改善箇所説明図

トラニオン式サスペンション

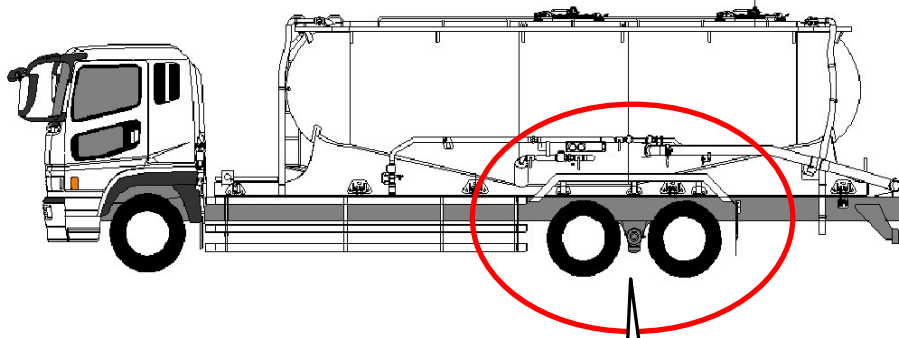
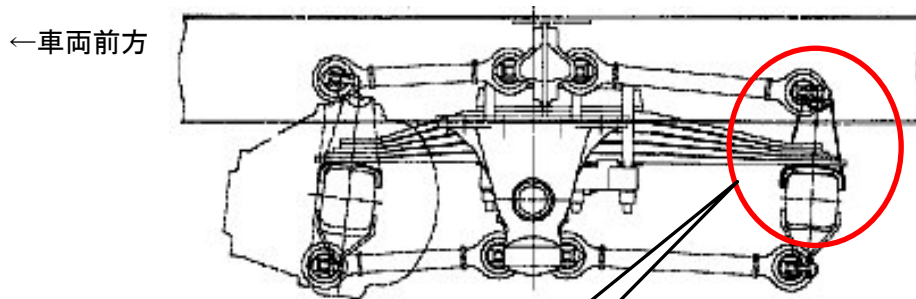
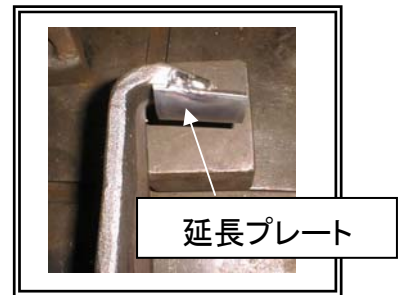
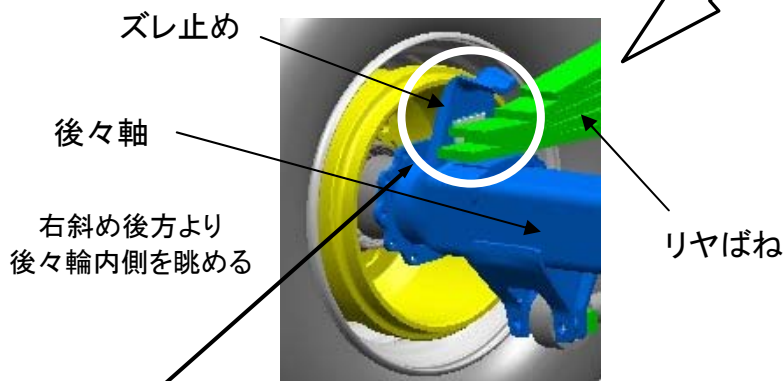
基準不適合発生箇所

後2軸トラックの後々軸（非駆動軸）においてリヤばねズレ止めの形状が不適切なため、高重心積載状態で急旋回を行った場合、リヤばねが当該ズレ止めから外れ、車両が傾き、最悪の場合、走行安定性が損なわれるおそれがある。

改善措置の内容

全車両、当該部を点検し、不具合品が装着されている場合には、後々軸のズレ止め上部の爪に延長プレートを追加する。
